Krycí list ZBV

Název a evidenční číslo Stavby: Oprava rybníka v parku a tůně ve V. Popovicích-fázell.-Úprava propustku a oprava opěrné stěny podél silnice II/107 Název stavebního objektu/provozního souboru (SO/PS): Propustek	Číslo SO/PS / / číslo Změny SO/PS: SO 201/1	Číslo ZBV: 2,3
--	--	--------------------------

Změnový list

Název a evidenční číslo Stavby: Oprava rybníka v parku a tůně ve V. Popovicích-fázell.-Úprava propustku a oprava opěrné stěny podél silnice II/107	Číslo SO/PS / / číslo Změny SO/PS: SO201/1	Číslo ZBV: 2,3
Název stavebního objektu/provozního souboru (SO/PS): Propustek

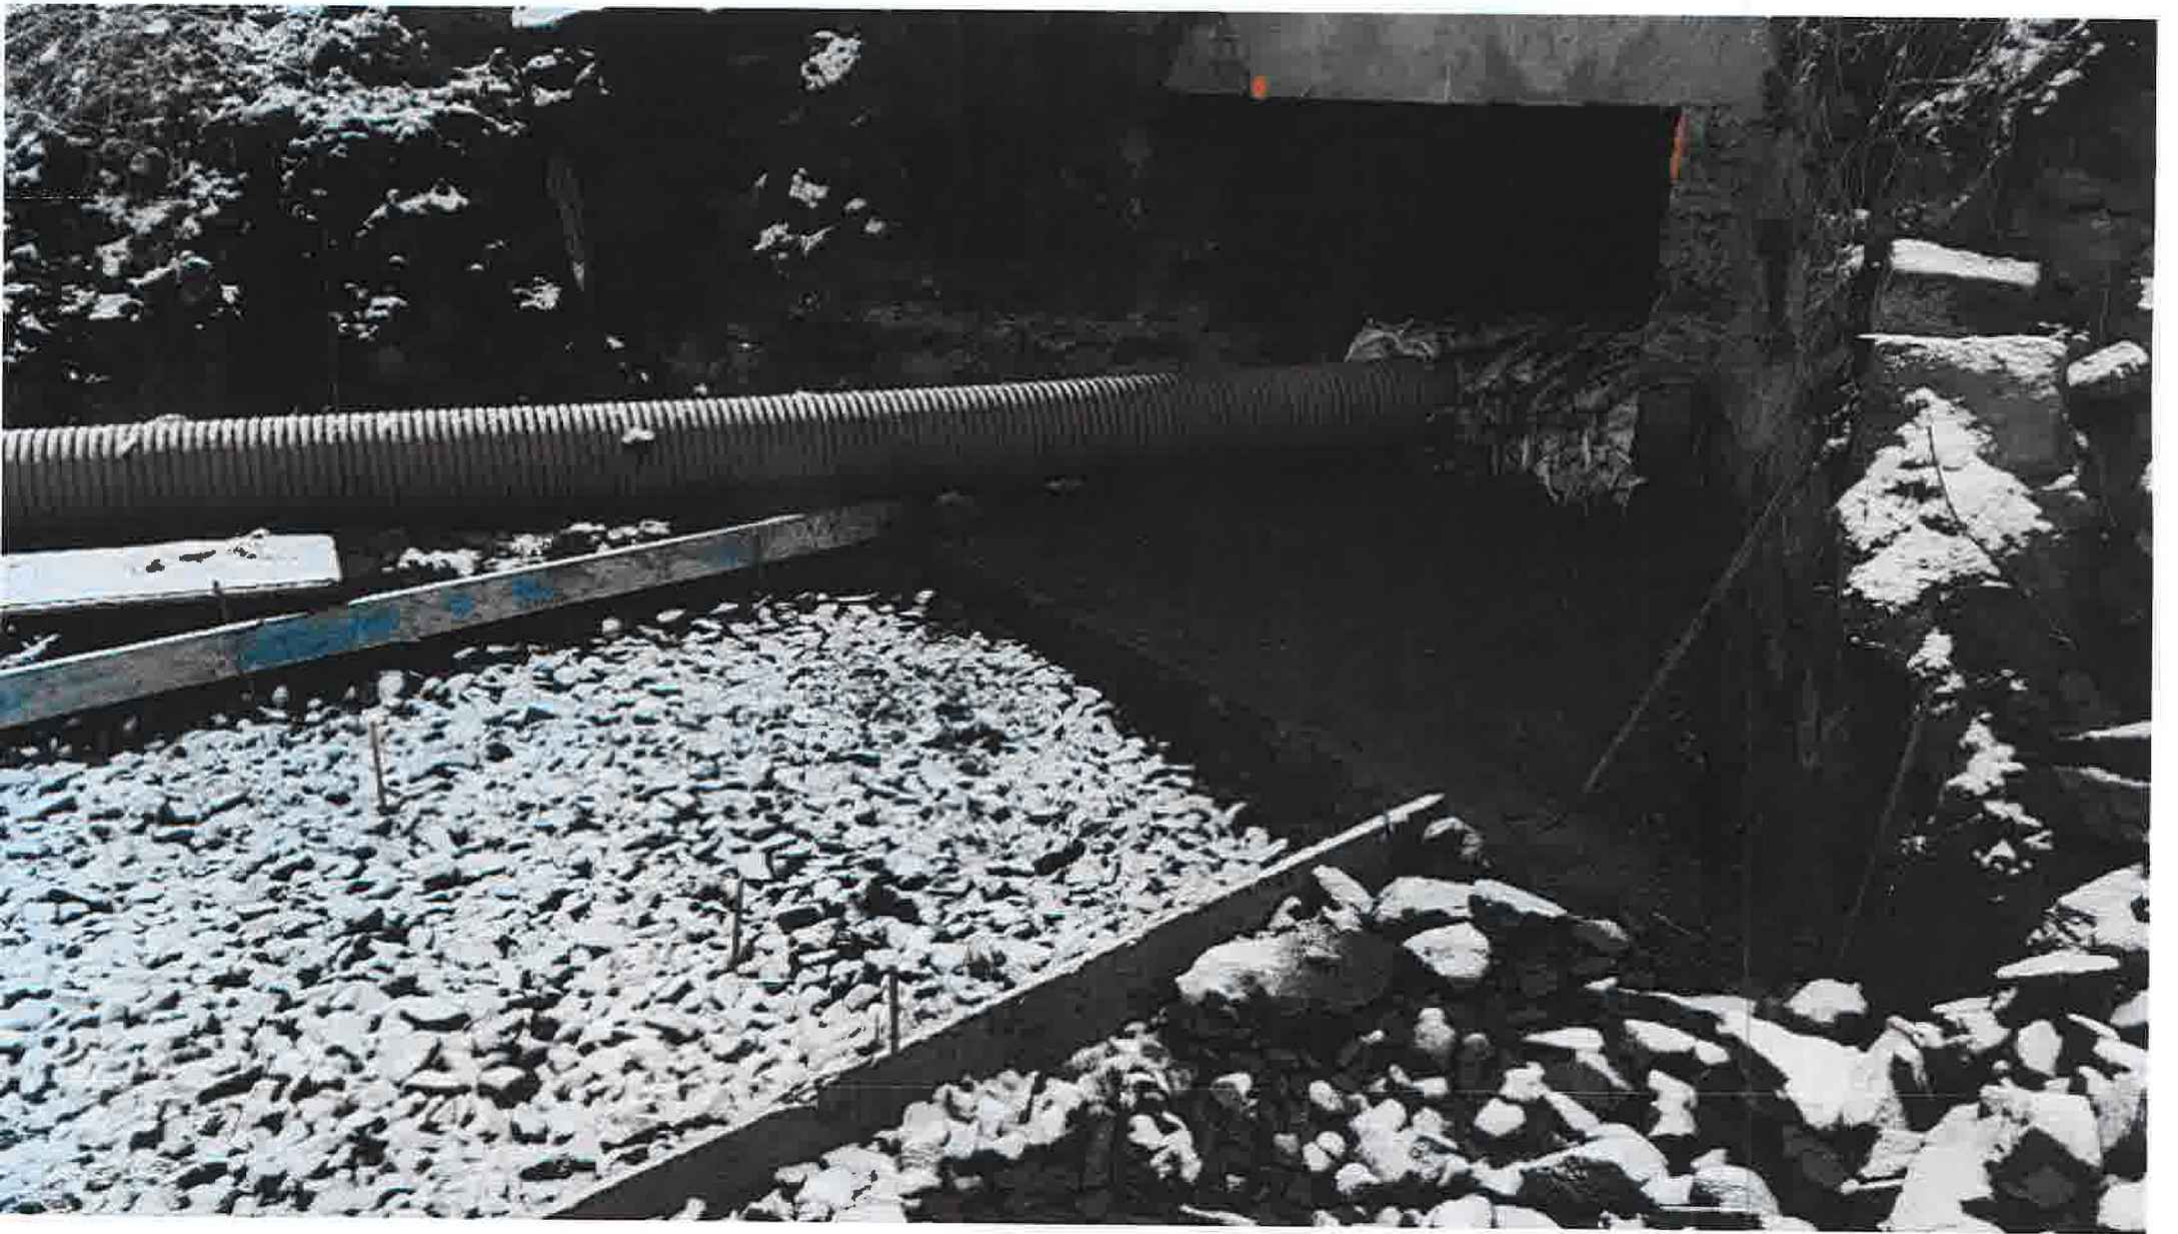
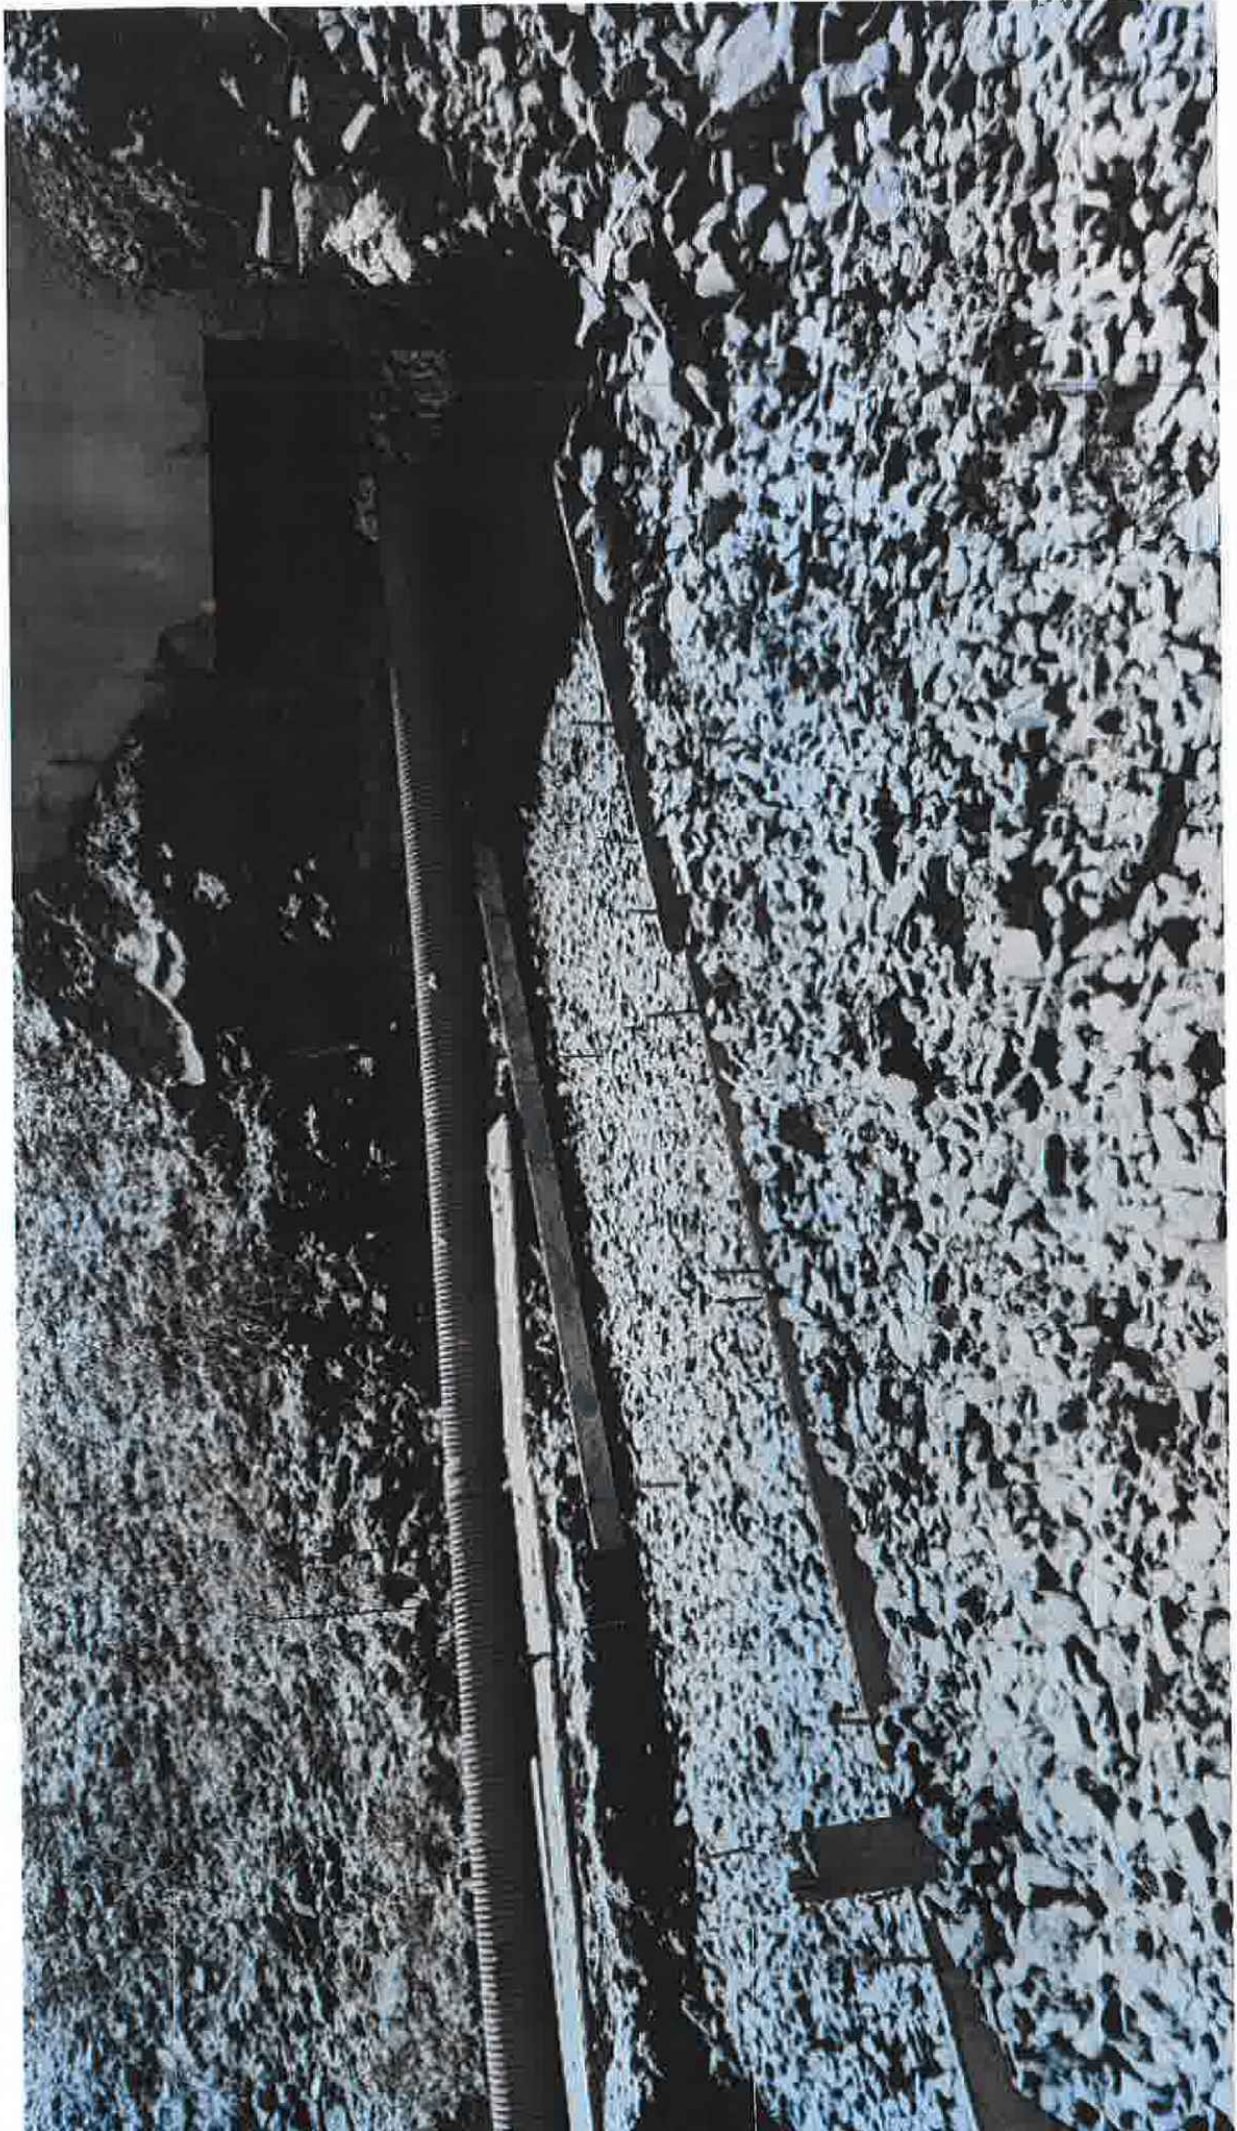
v příloze Vám zasílám fotky ze stavby ve Velkých Popovicích, na kterých je vidět stávající základ.

Základ je v místě navrženého koncového prahu propustku.

Po dohodě s panem Vosáhlem z KSÚS nebudeme do stávajícího základu nijak zasahovat.

Na stávající základ se napojíme nově budovaným základem prodlužované části propustku.

Následně bude potřeba upravit niveletu dna propustku tak, aby navazovalo na uložené prefabrikované rámy ve spádu.

obecně nemám s níže navrhovaným řešením žádný problém. Naprosto souhlasím s tím, aby se do základu nezasahovalo. Jak píšete jediný problém je následně v úpravách dna vodoteče pod stávajícím propustkem. Osobně si dovedu představit, že krajní rámy položíme přímo na betonovou desku základu, případně s lehkým podsypáním pískem tak, abychom dosáhli požadovaného podélného sklonu výsledného koryta. Tím vytvoříme schod, který bude nutno vyrovnat (viz níže) v korytě pod propustkem. S tím se poji několik dotazů:

- Kam až zasahuje stávající základ/koncový práh?
- Jak si zhotovitel představuje napojení koryta?
- O kolik reálně zmenšujeme průtočný profil? (vazba na vodoprávní souhlas ...)

Osobně bych se vzhledem k uspořádání stávajícího propustku a přístupu pod něj klonil k variantě monolitického prostého betonu. Jakékoliv jiné materiály budeme do stíněného prostoru dostávat hodně těžko. Minimální tloušťku betonové vrstvy bych si představoval 100 mm, zbytek na vtoku bychom mohli srovnat stávajícím materiálem, který bychom ze dna vyhrnuli. Optimální by samozřejmě bylo na konci udělat práh hloubky alespoň 300 mm. To ale souvisí s tím, je-li dno v propustku monolitické nebo ne (viz výše). Zmenšení profilu (rovněž viz výše) bude kritické ve chvíli, kdy bychom se blížili průtočnému profilu kruhové trouby na vtoku. K tomu ale snad nedojde.
